大飯発電所1,2号炉廃止措置計画認可申請書 補正内容について

2019年10月25日
関西電力株式会社

追補（添付書類六） 使用済燃料ピット未臨界性評価の変更（1/3）

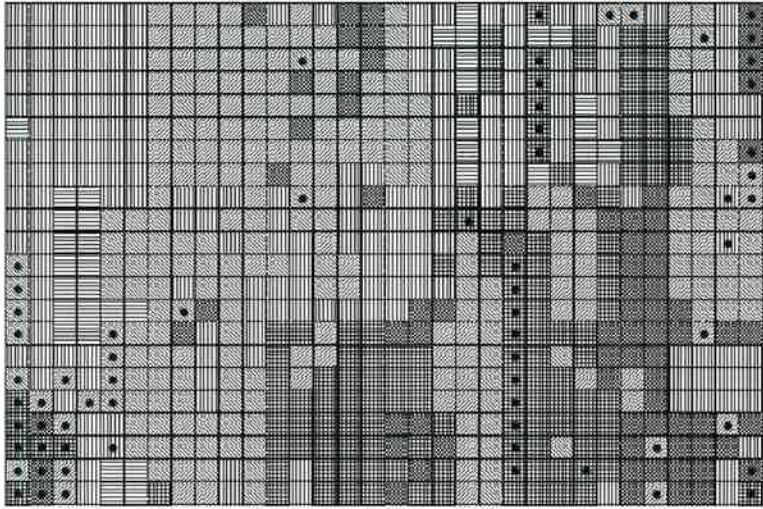
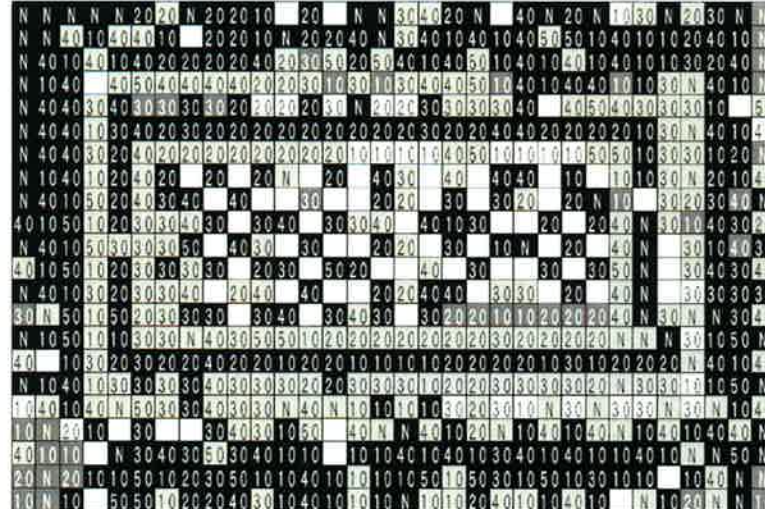
【評価条件の見直し】

下表のとおり、補正申請において大規模漏えい時のSFP未臨界性に係る評価条件を変更した。変更箇所を赤字で示す。

【燃料、制御棒配置の設定】

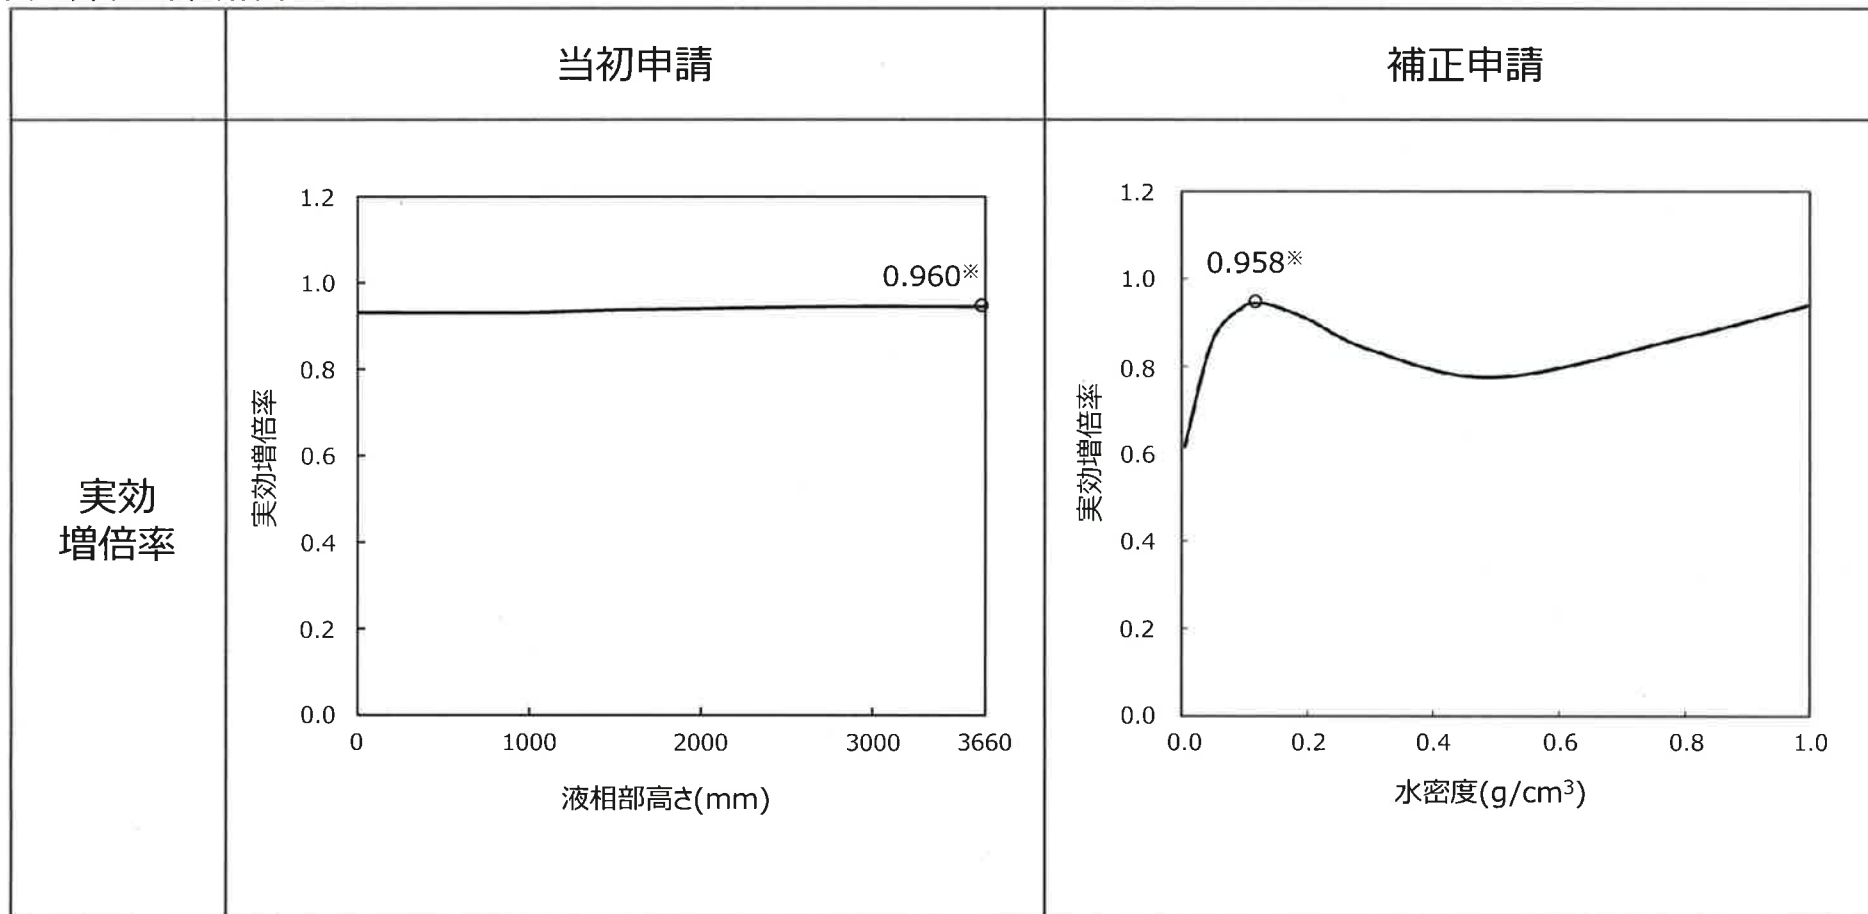
燃料および制御棒の配置条件については、中性子の体系外への漏えい効果を大きくして実効増倍率を小さくする観点から、基本的に残存反応度が高い燃料を外側に、残存反応度が低い燃料を内側に配置する条件とした。

当初申請	補正申請
<p>燃料 および 制御棒 配置</p>	 <p>凡例</p> <ul style="list-style-type: none"> ■ : 55GWd/tウラン新燃料を貯蔵 ■ : 48GWd/tウラン新燃料を貯蔵 ■ : 55GWd/tウラン燃焼燃料(燃焼度10GWd/t)を貯蔵 ■ : 48GWd/tウラン燃焼燃料(燃焼度10GWd/t)を貯蔵 ■ : 55GWd/tウラン燃焼燃料(燃焼度20GWd/t)を貯蔵 ● : 48GWd/tウラン燃焼燃料(燃焼度20GWd/t)を貯蔵 ■ : 55GWd/tウラン燃焼燃料(燃焼度30GWd/t)を貯蔵 ● : 48GWd/tウラン燃焼燃料(燃焼度30GWd/t)を貯蔵 ■ : 55GWd/tウラン燃焼燃料(燃焼度40GWd/t)を貯蔵 ● : 48GWd/tウラン燃焼燃料(燃焼度40GWd/t)を貯蔵 ■ : 55GWd/tウラン燃焼燃料(燃焼度50GWd/t)を貯蔵 ● : 48GWd/tウラン燃焼燃料(燃焼度50GWd/t)を貯蔵 	 <p>凡例</p> <ul style="list-style-type: none"> N : 55GWd/tウラン新燃料 10 : 48GWd/tウラン燃焼燃料(燃焼度10GWd/t) 20 : 48GWd/tウラン燃焼燃料(燃焼度20GWd/t) 30 : 48GWd/tウラン燃焼燃料(燃焼度30GWd/t) 40 : 48GWd/tウラン燃焼燃料(燃焼度40GWd/t) 50 : 48GWd/tウラン燃焼燃料(燃焼度50GWd/t) N : 55GWd/tウラン新燃料 10 : 48GWd/tウラン燃焼燃料(燃焼度10GWd/t) 20 : 48GWd/tウラン燃焼燃料(燃焼度20GWd/t) 30 : 48GWd/tウラン燃焼燃料(燃焼度30GWd/t) 40 : 48GWd/tウラン燃焼燃料(燃焼度40GWd/t) 50 : 48GWd/tウラン燃焼燃料(燃焼度50GWd/t) □ : 立ラック
<p>燃料貯蔵 体数</p>	<p>燃料貯蔵体数：704体</p>	<p>燃料貯蔵体数：635体 (現時点の貯蔵体数629体に予備新燃料領域6体を追加した体数)</p>
